DE FRYSKE MARREN

Vergadering : 15 december 2015  
Onderwerp : Wijziging vaststellingsbesluit bestemmingsplan Joure – Entree Joure  
Agendapunt : 10  
Nummer: : 2015/097

### **Staat van wijzigingen** **bestemmingsplan Joure – Entree Joure**

**Bijlage 1 – Bestaande positie Reclamemast McDonald's**

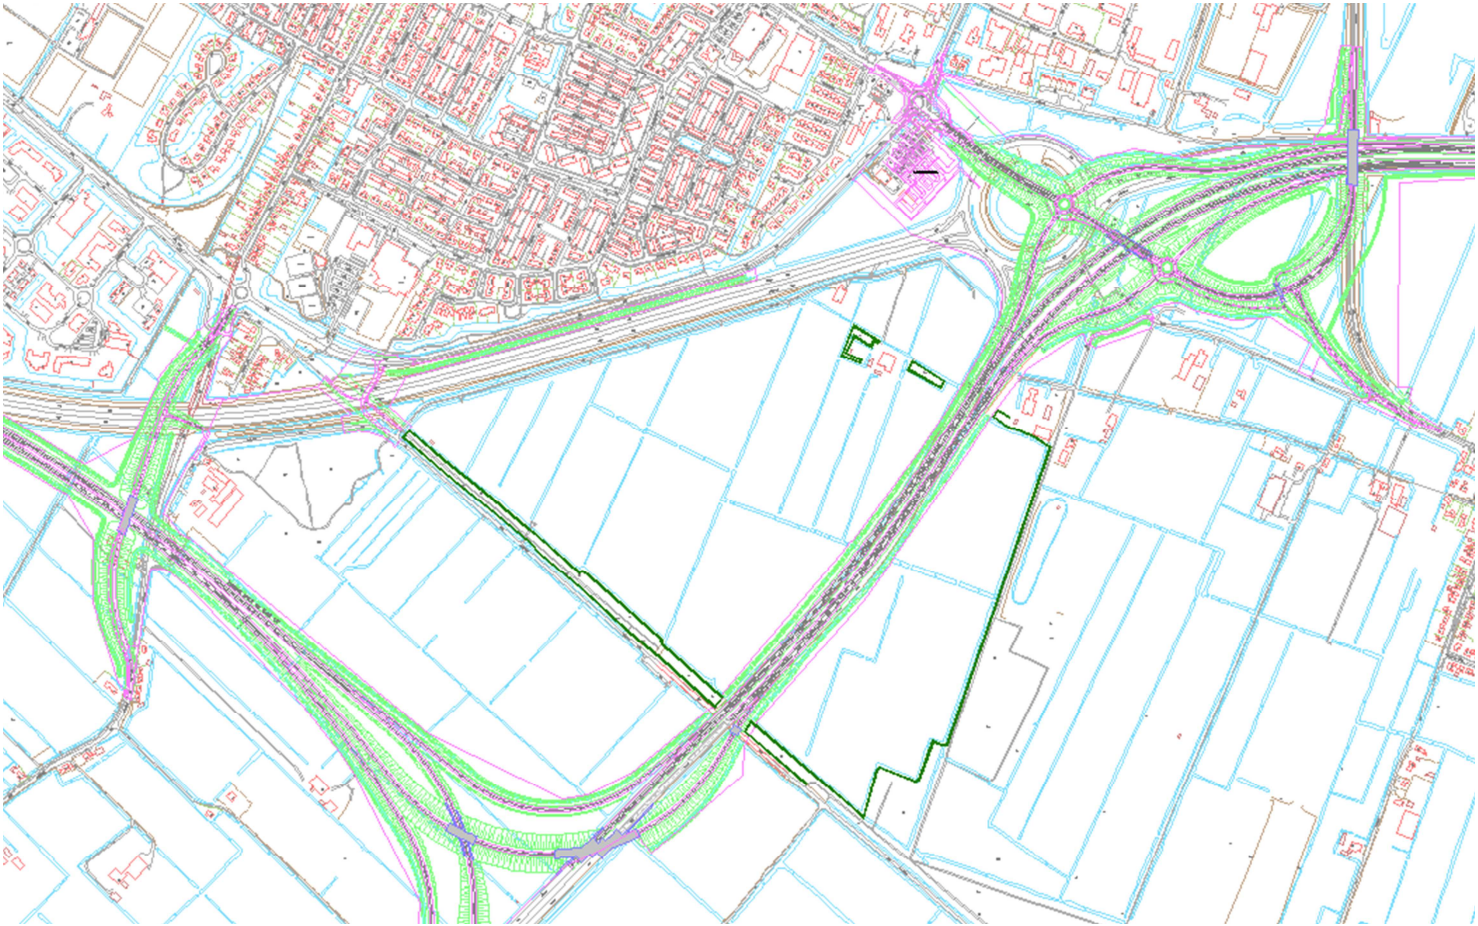
Deze situatie heeft betrekking op de zichtbaarheid van de tot 20 meter verhoogde mast op de bestaande locatie na uitvoering van de herinrichting van het knooppunt Joure. De bestaande mast staat op de grens van het parkeerterrein nog net binnen het bestemmingsvlak 'Horeca' (zie bijlage 1). De zichtbaarheid is gemeten (zie bijlage 4) en gebleken is dat:

De mast is zichtbaar over een totale lengte van 326 meter vanaf Lemmer en Sneek

- o 276 meter door het gat in de beplanting rond de boerderij, over de schuur (Parallelwei 2)
- o 50 meter na passage van de boomsingel

Het gat in de groensingel rond de bebouwing Parallelwei 2 speelt een belangrijke rol. Komend vanaf het zuiden is de M eerst links langs de boerderij zichtbaar, vervolgens verdwijnt die gedeeltelijk (het onderste stuk) even en verschijnt vervolgens rechts van de boerderij totdat deze achter de andere groensingel verdwijnt. De mast is goed zichtbaar over het dak van de relatief lage schuren. Na de groensingel is de mast nog even zichtbaar voordat de afslag genomen kan worden.

## Bijlage 3 - Uitgangspunten metingen

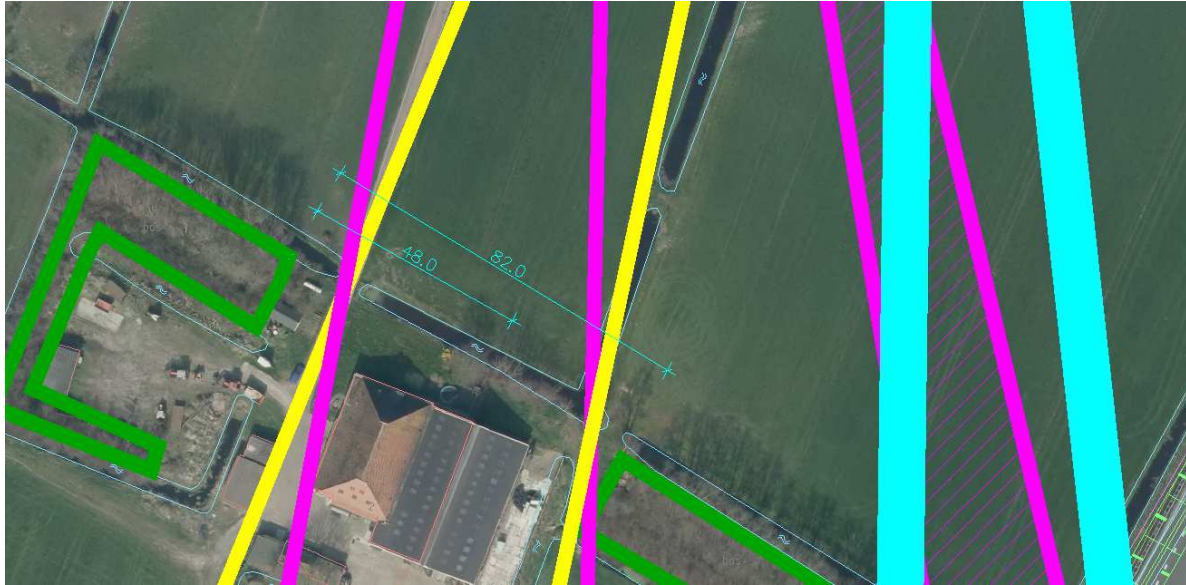
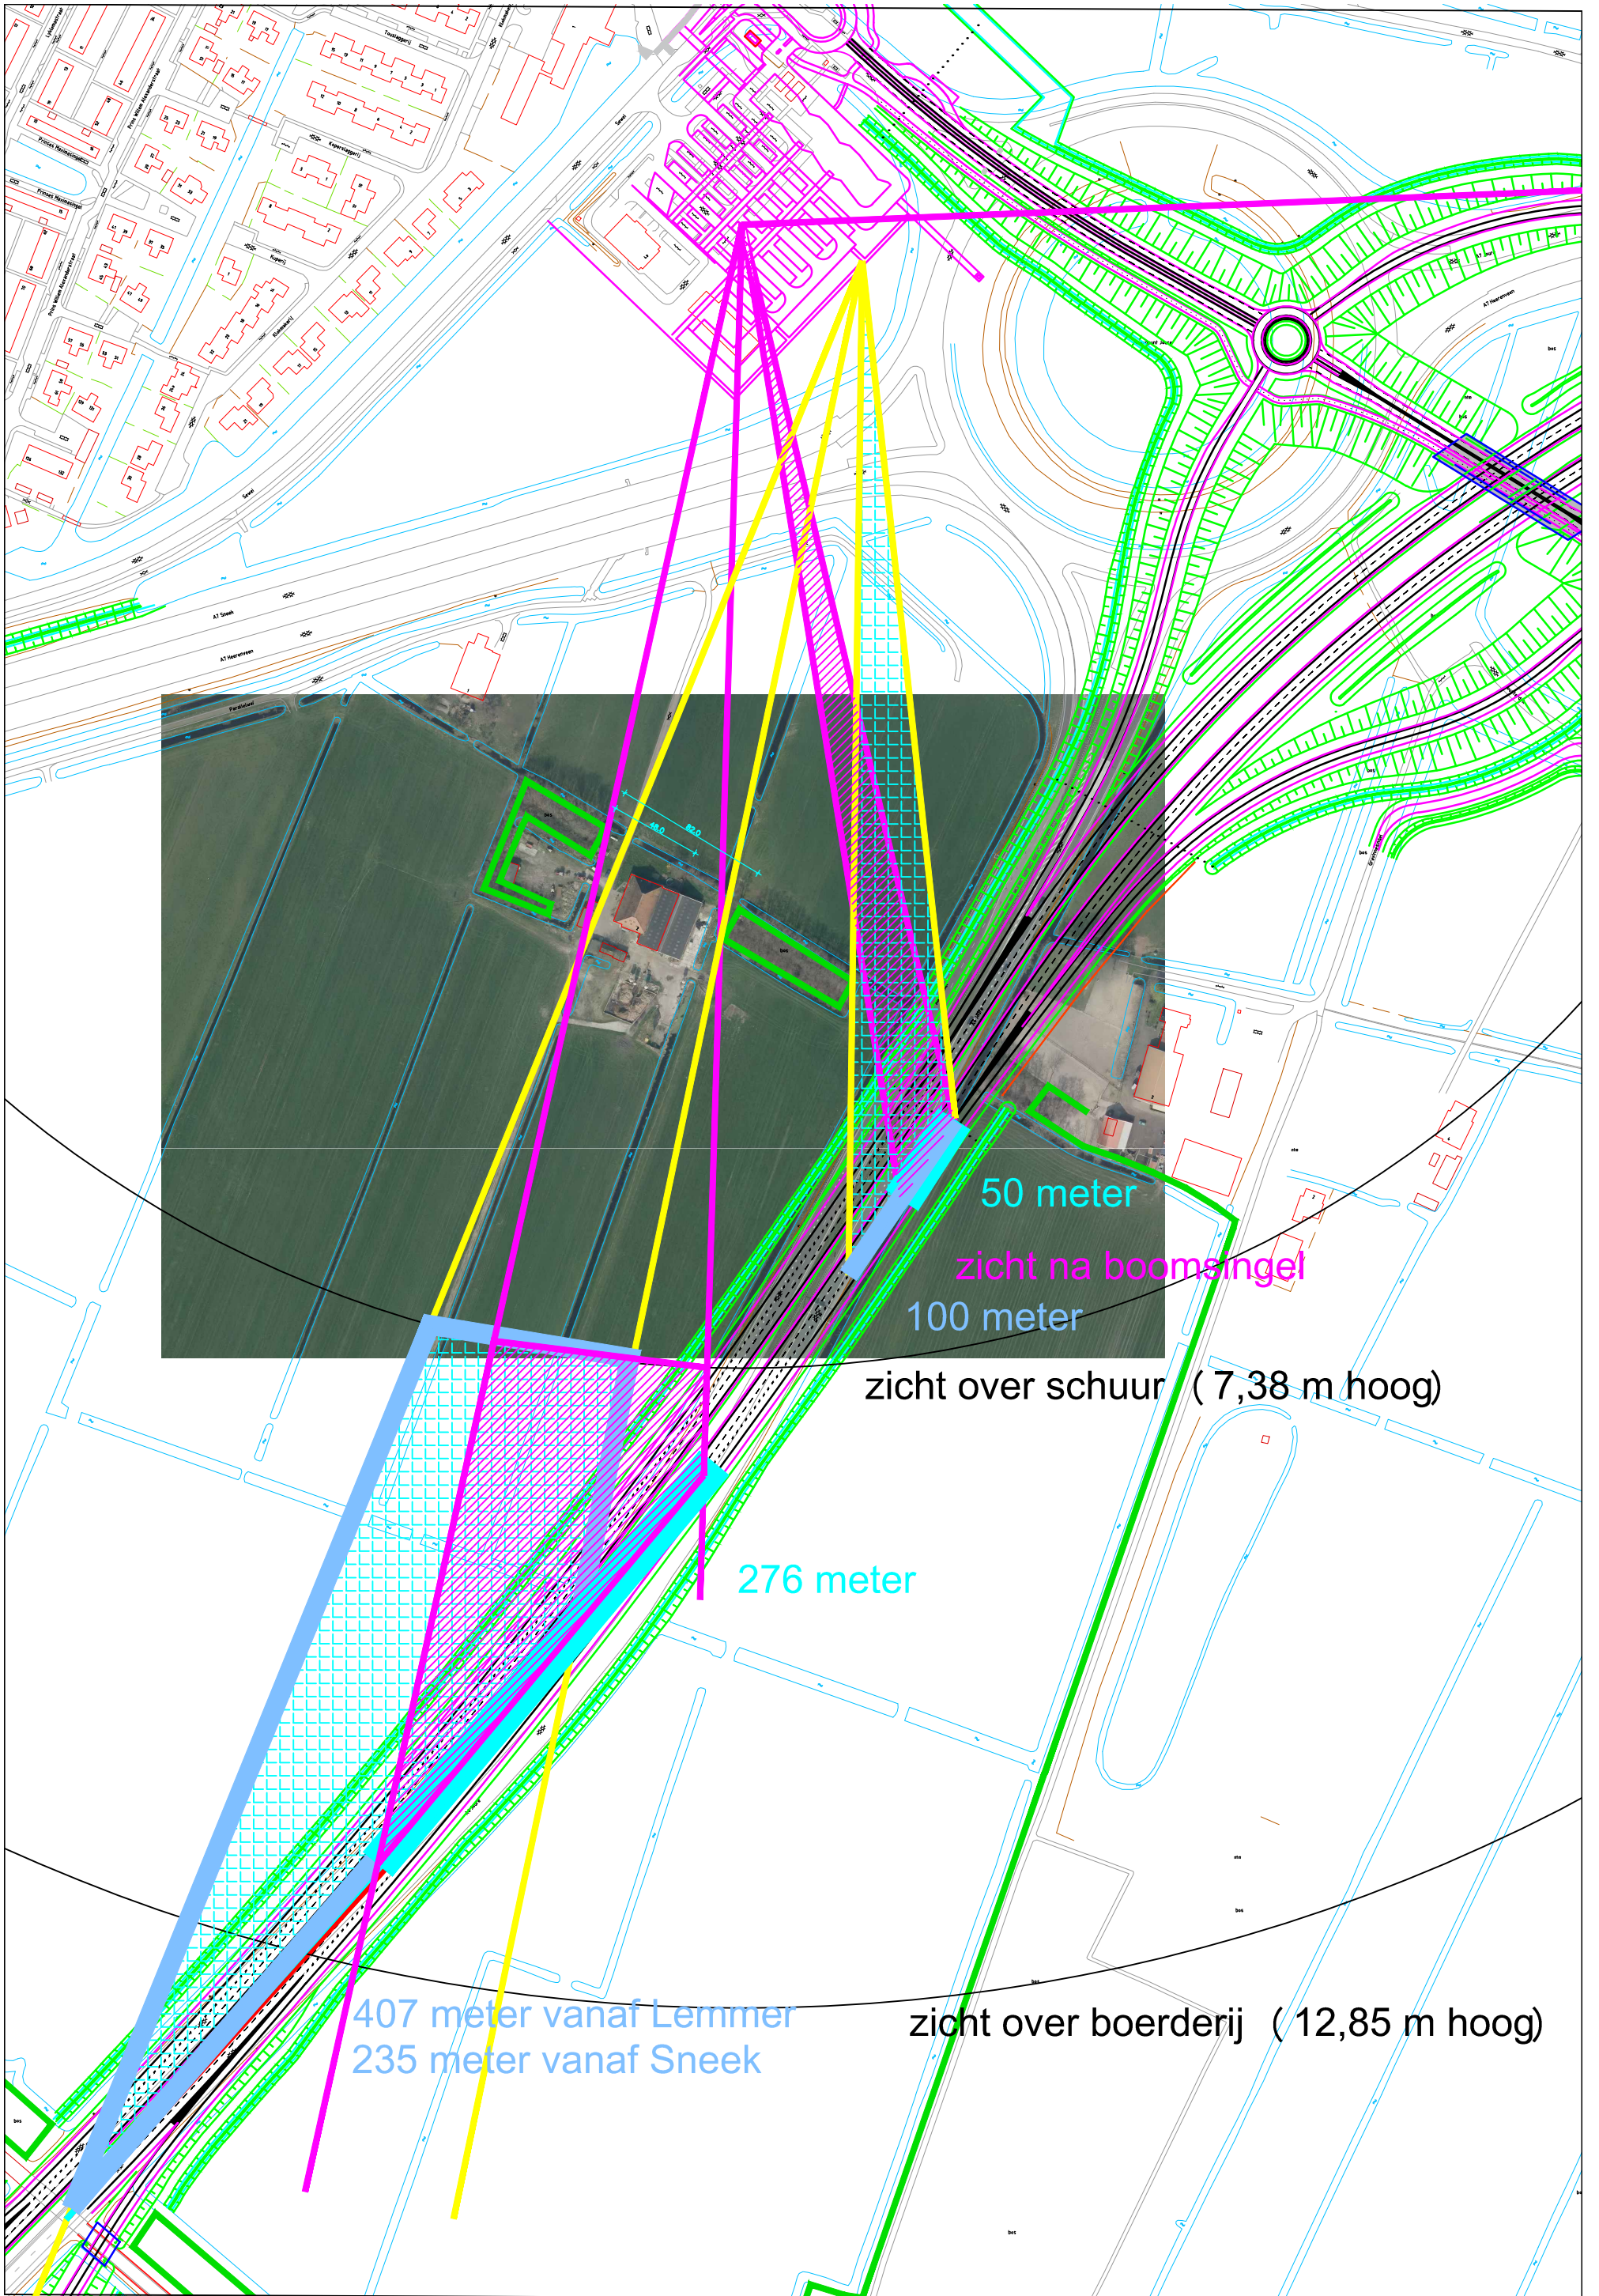
- Peil = 0,00 NAP = maaiveld voet mast
- Bestaande masthoogte = 15,30 meter (= 10,80 paalhoogte + 4,50 hoogte M)
- Nieuwe masthoogte 20,00 meter (maximale verhoging, inclusief binnenplanse afwijking)
- Omliggende weilanden = gemiddeld - 0,50 NAP
- Hoogte weg = gemiddeld +1,50 NAP = 2 meter boven omliggend maaiveld
- Waarneemhoogte = 1 meter (zittend in een auto) = 2,50 boven Peil
- Zichtbaarheid, bepalend hiervoor is de rijlengte vanaf waar de M boven op de mast te zien is voor de markering van het einde van de uitvoegstrook.

**Bovenkant mast vanuit A7 Heerenveen**

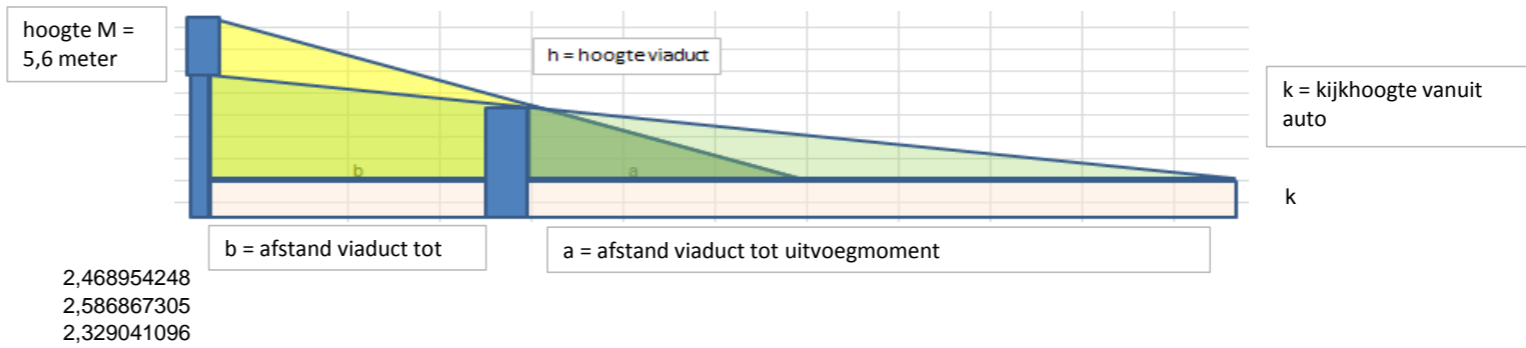
Bij de berekeningen van de benodigde hoogte van de verwijsmast vanaf de A7 is rekening gehouden met de afstand tot en de hoogte van het viaduct. Uit de berekeningen kan worden geconcludeerd dat de hoogte van de bovenkant van de mast minimaal 19 meter moet zijn om de verwijsmast tijdig en lang genoeg zichtbaar moet zijn om de automobilisten op het restaurant te attenderen en tijdig te verwijzen naar de juiste rijbaan.

a	b	h=hoogte viaduct	k=kijkhoogte	$((a+b)/b)*(h-k)$ hoogte M
gem	450	775	6,8	1	16,8
meting 1	430	800	6,8	1	17,6
meting 2	500	770	7,3	1	17,0
	430	800	7,3	1	19,0

**Bovenkant mast vanuit A6 Lemmer**

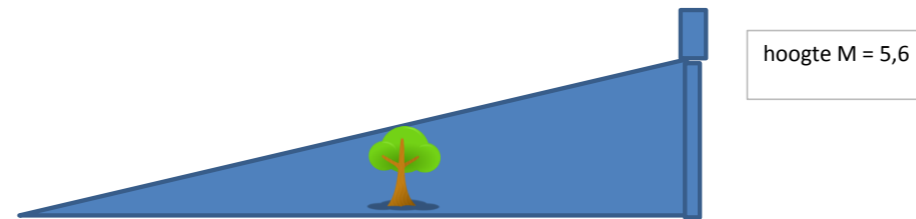
Bij de berekening van de benodigde hoogte van de verwijsmast vanaf de A6 is rekening gehouden met de afstand tot en hoogte van de bomenrijen, de boerderij en de bijbehorende schuur. Uit de conclusie komt dat de verwijsmast bij een hoogte van 22 meter ongeveer 400 meter zichtbaar is vanaf hectometerpaal 309,9. Deze afstand is benodigd om verkeersdeelnemers op een veilige manier naar de juiste baan te laten gaan. Uit de berekening blijkt tevens dat de verwijsmast op dit gedeelte 11 seconde zichtbaar is bij een snelheid van 130 kilometer per uur. Vervolgens (bij hm-paal 310,4) verdwijnt de verwijsmast (gedeeltelijk) uit het zicht en komt weer tevoorschijn na de bomenrij.

a	b	hoogte boom/ boerderij	k=kijkhoogte + 1NAP	mast excl. logo
730	370	8	2	9,0
730	370	10	2	12,1
730	370	15	2	19,6
730	370	20	2	27,1

a	b	hoogte bomen	k+NAP	mast excl logo	zichtbaar logo (+5,6 meter)
730	370	12,5	2	16,8	22,4
630	370	12,5	2	17,7	23,3
530	370	12,5	2	18,8	24,4
430	370	12,5	2	20,5	26,1
330	370	12,5	2	23,3	28,9

a	b	hoogte bomen/ boerderij	k+NAP	mast excl logo	zichtbaar logo (+5,6 meter)
730	370	9	2	11,5	17,1
630	370	9	2	12,1	17,7
530	370	9	2	12,9	18,5
430	370	9	2	14,0	19,6
330	370	9	2	15,8	21,4
330	370	10	2	18,0	23,6
230	370	10	2	21,9	27,5
